**Municipalité de Maskinongé**

Étude de stabilité

**DESTINATAIRE :** Monsieur Gilles Brunet  
Chef du Service des projets en milieu hydrique

**OBJET :** *Avis technique : Stabilisation des berges sur le territoire de la  
municipalité de Maskinongé*  
VID : 3211-02-200

Figure: 5

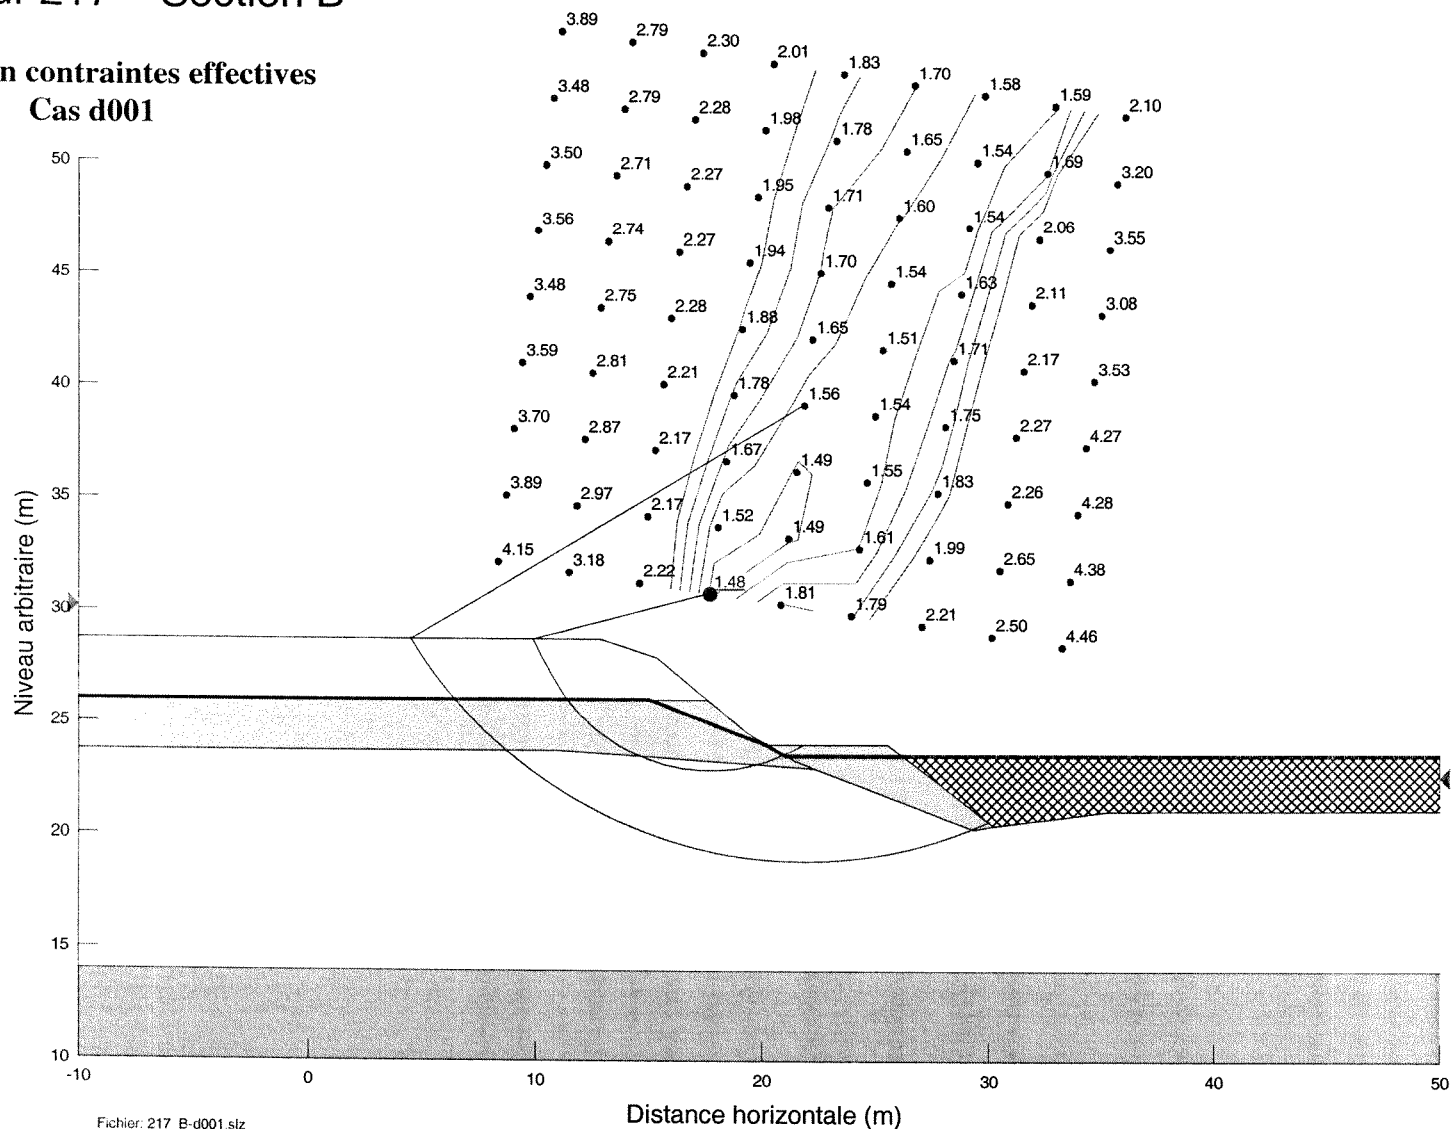
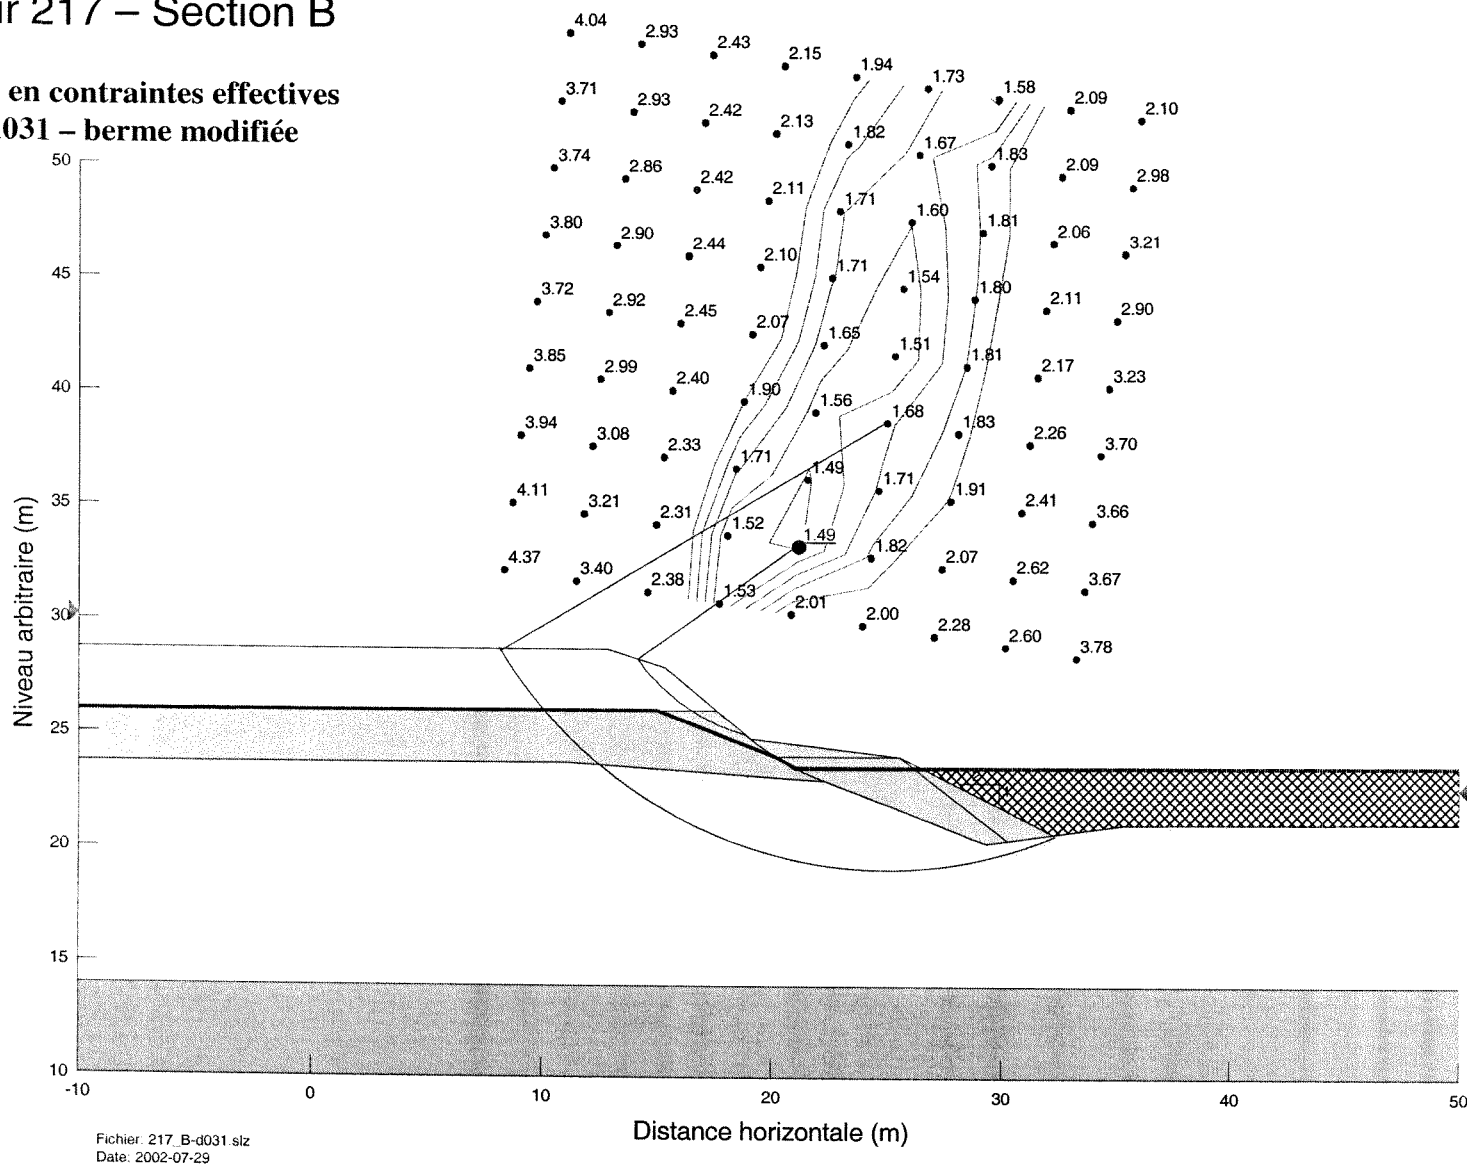
- Site A : Nous sommes d'accord avec leurs recommandations.
- Site B : Les résultats des calculs de stabilité ne justifient aucunement d'ajouts ou de modifications à l'enrochement déjà en place (fig. 5 et 6). La surface potentielle de rupture profonde possède un facteur de sécurité suffisamment élevé (1.56) alors que celle qui passe au-dessus de l'enrochement a une valeur de 1.48, qui est déjà très élevée et qui est assurément très sous-estimée pour la raison évoquée plus haut concernant la distribution des pressions interstitielles. On peut donc s'en tenir au régalage du chemin et à la revégétalisation du site.

Figure: 9

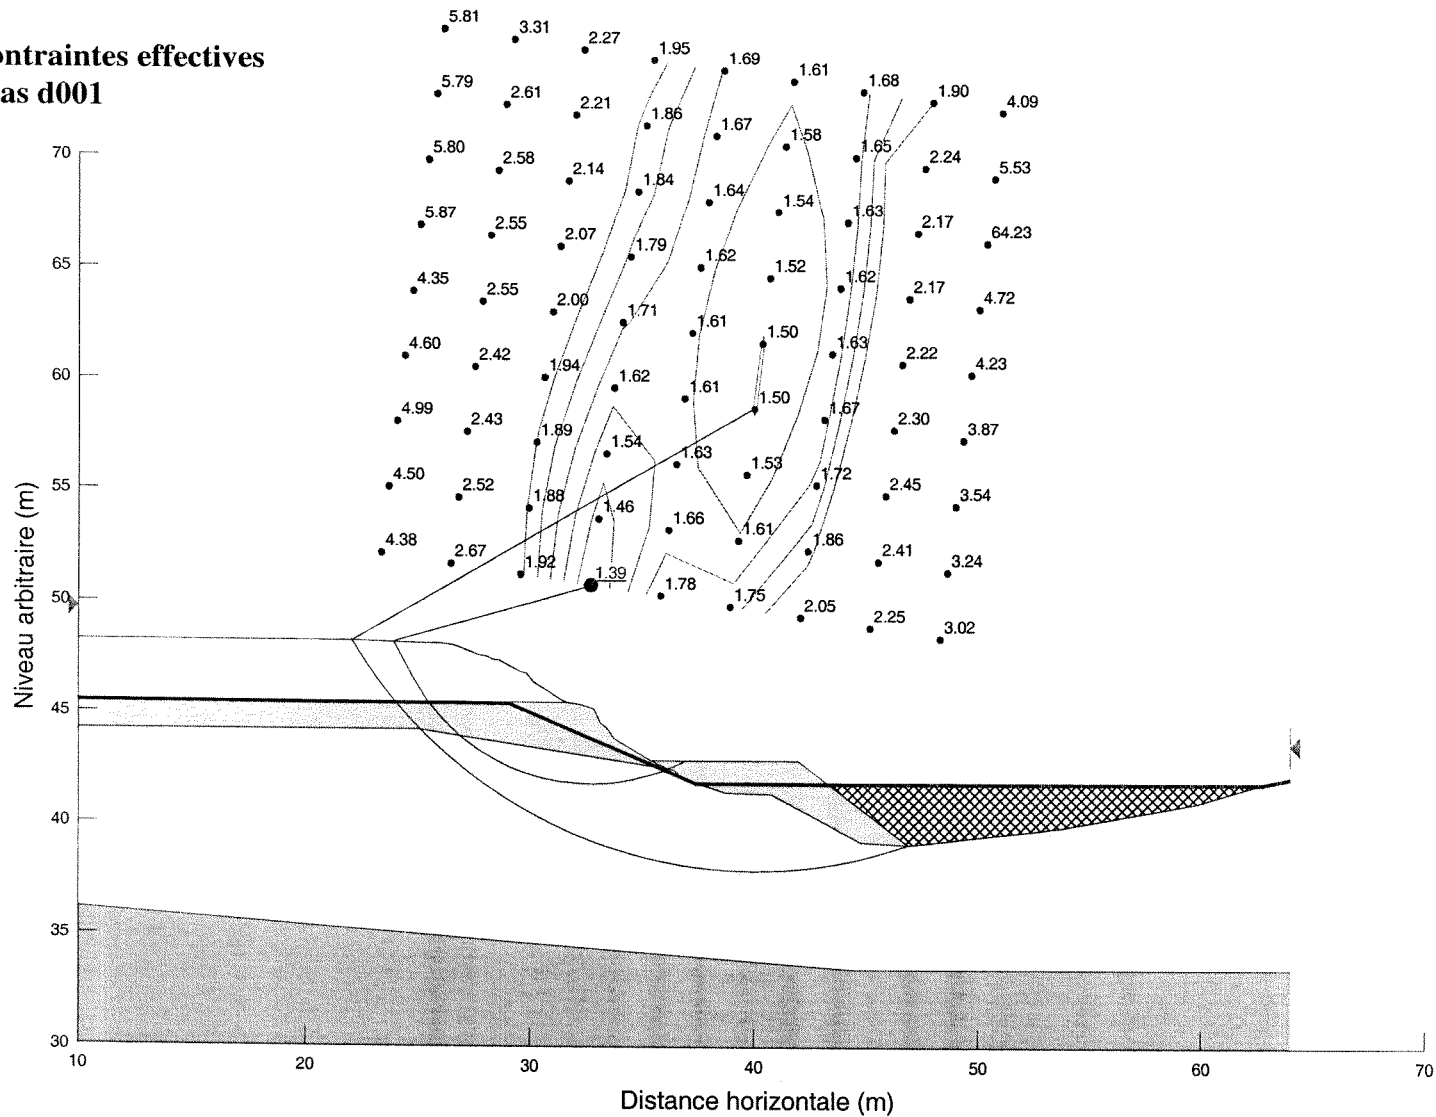
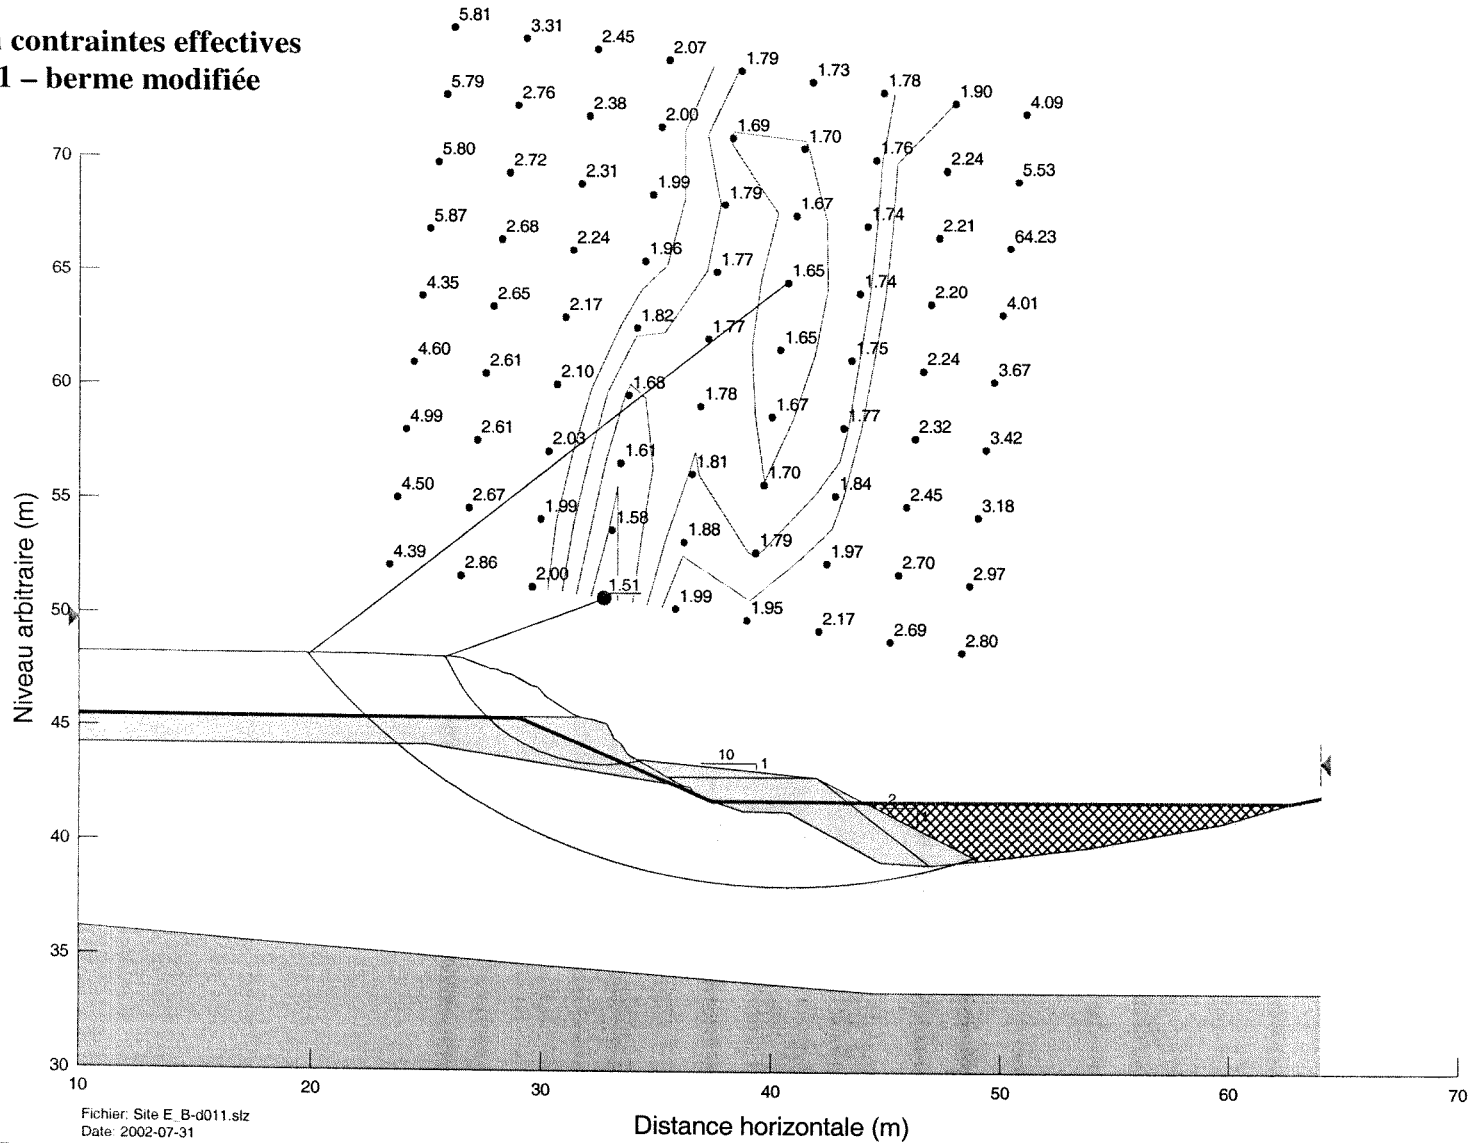
- Site E : Les résultats des calculs de stabilité ne justifient aucunement d'ajouts ou de modifications à l'enrochement déjà en place (fig. 9 et 10). La surface potentielle de rupture profonde possède un facteur de sécurité suffisamment élevé (1.50) et il n'est donc pas nécessaire d'ajouter de la pierre au bout de l'enrochement actuel (fig. 10). Quant à la surface qui passe au-dessus de l'enrochement, le calcul est très sensible à la moindre petite variation, comme le montre l'augmentation très rapide du facteur de sécurité en modifiant très légèrement le sommet de l'enrochement (fig. 10). Ceci indique que les calculs pour ces petits cercles en sommet de talus sont moins fiables et très sensibles aux petites variations des paramètres comme celle concernant l'hypothèse sur la distribution des pressions d'eau. D'autre part, ce genre de rupture ne correspond pas aux observations de terrain. Finalement, le rehaussement de l'enrochement constitue une augmentation de la charge car il se fait du côté « moteur ». Pour toutes ces raisons, l'ajout de pierre au sommet de l'enrochement ne

nous semble pas appropriée non plus. On peut donc s'en tenir au régalage du chemin et à la revégétalisation du site.
